Modulo per la presentazione delle osservazioni per i piani/programmi/progetti sottoposti a procedimenti di valutazione ambientale di competenza statale

ID: Codice procedura (ID_VIP/ID_MATTM):10844

Impianto per la produzione di energia elettrica da fonte eolica, costituito da 6 aerogeneratori della potenza complessiva di 37,2 MW, un sistema di accumulo da 25 MW e relative opere connesse in località "Rempillo" nel comune di Pitigliano (GR).

ALLEGATO alle OSSERVAZIONI all' IMPIANTO EOLICO denominato REMPILLO nel COMUNE di PITIGLIANO (GR). Com

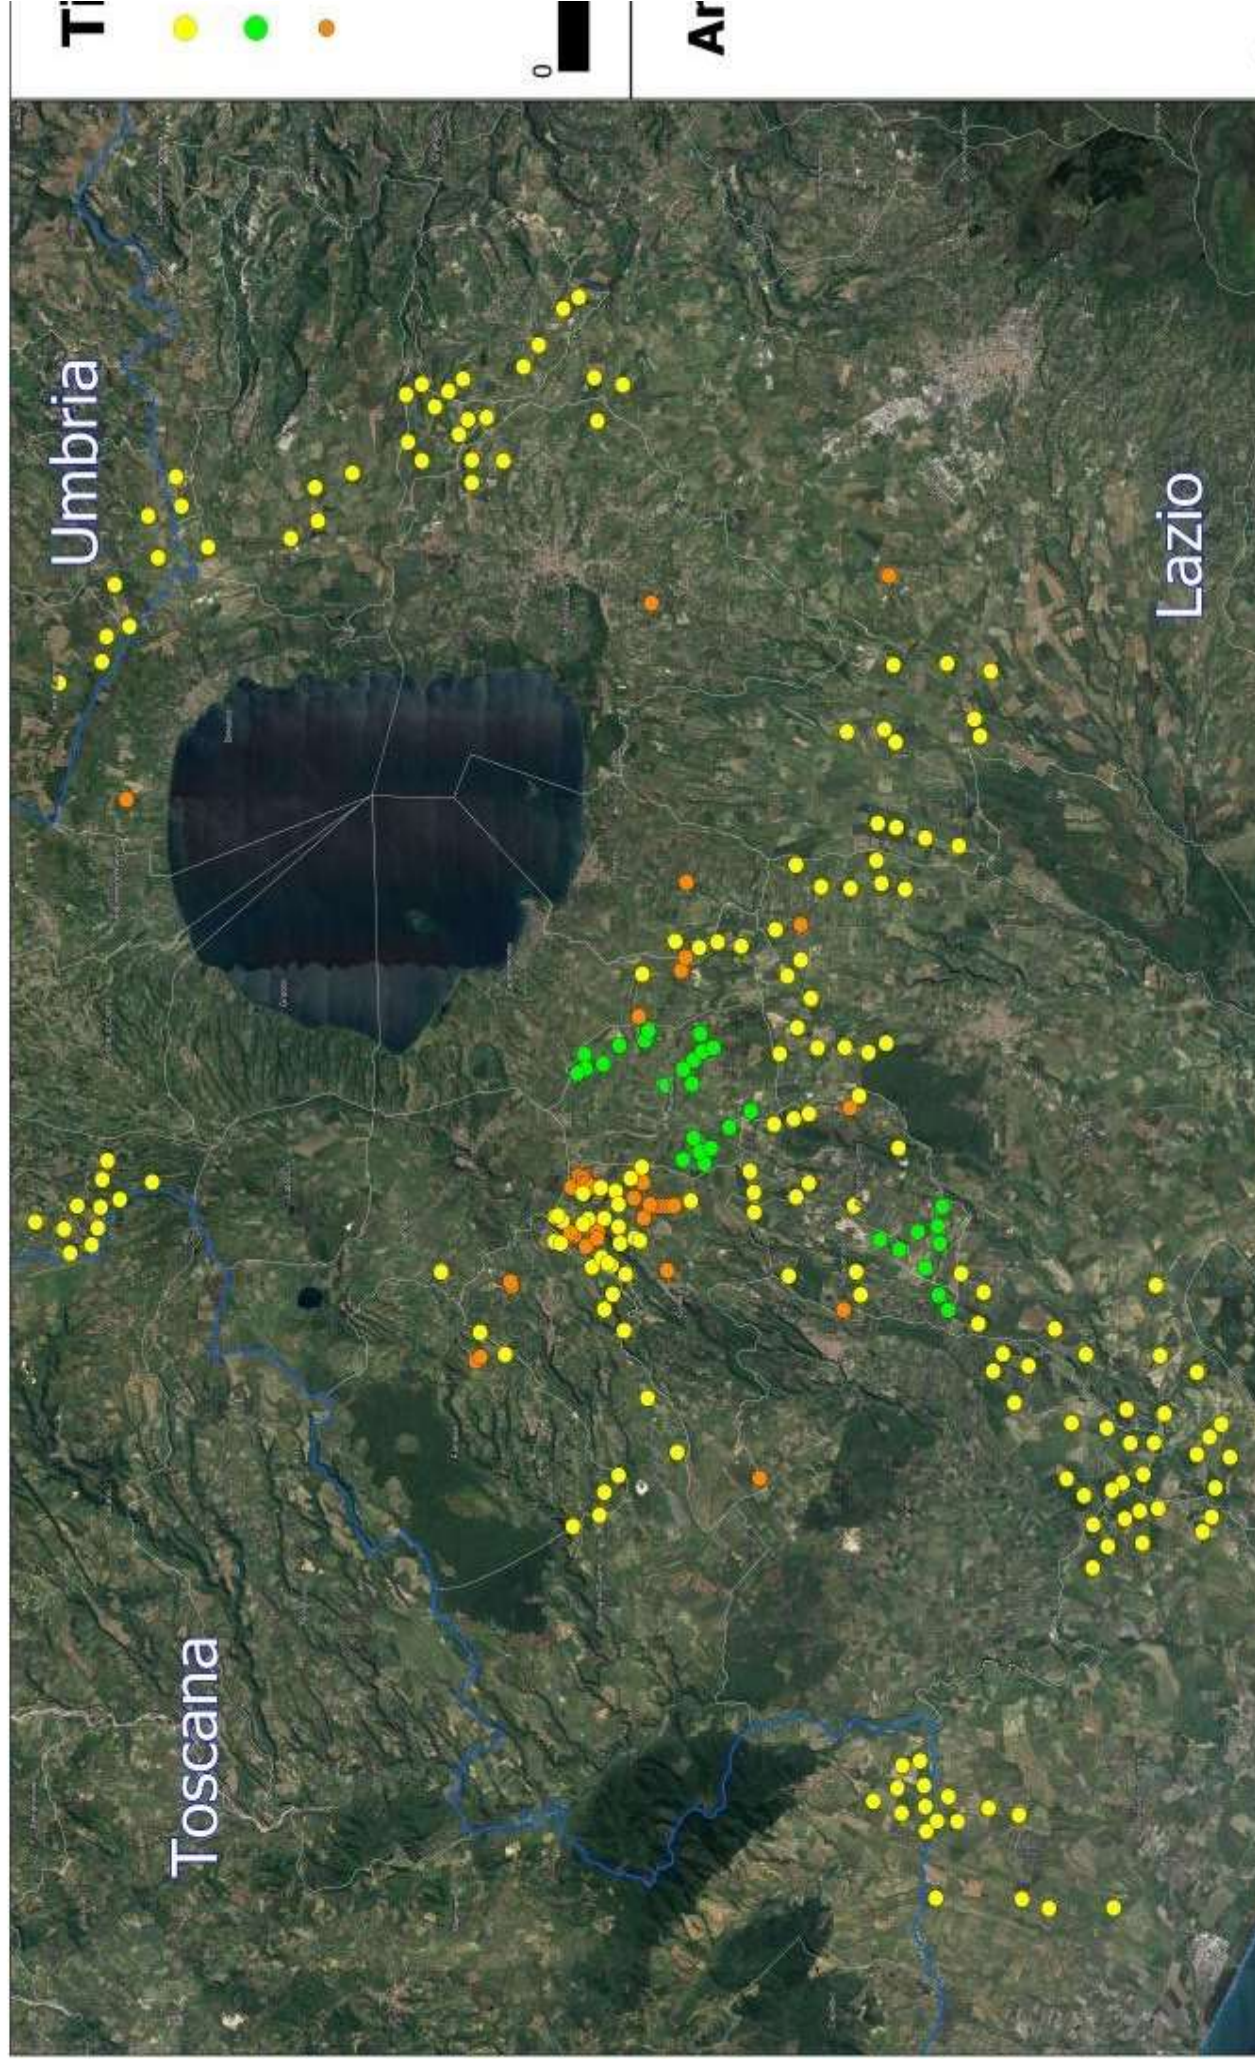
Le zone di interesse archeologico evidenziate nell'immagine n. 3 a cui si aggiungono anche l'importante abitato protostorico di Sorgenti della Nova e Ruderì del Castello altomedioevale che si trovano a circa 4 km dalle aree in cui è stato progettato l'impianto eolico industriale. Poco più lontano i resti del castello medioevale “Morronacci”. Nell'area vasta le preziose necropoli eneolitiche (Poggi Alti) ed etrusche di Pitigliano, Sovana e Sorano.

Riservandoci di verificare l'esistenza o meno dell'area archeologica riportata nel PSC vogliamo ricordare che comunque le due "pale" P04 e P05 anche superando l'incompatibilità di non essere all'interno del perimetro di un bene culturale manterrebbero comunque la loro incompatibilità paesaggistica per i motivi ben argomentati nella nostra prima Osservazione quando abbiamo messo in evidenza come tutti e 6 gli aerogeneratori ricadendo nelle fasce di rispetto del bene di notevole interesse pubblico ex art. 136 del Codice dei Beni Culturali e del Paesaggio "Conca del Lago di Mezzano e territorio circostante" confinante direttamente con l'area archeologica citata di cui al PSC e quindi sarebbero collocati in un'area non idonea al loro insediamento come previsto dall'art. 20 del D.Lgs 199/2021 e dall'Allegato IV (inserimento degli impianti eolici nel Paesaggio e sul Territorio) delle Linee Guida Nazionali per le autorizzazioni all'insediamento degli Impianti FER .
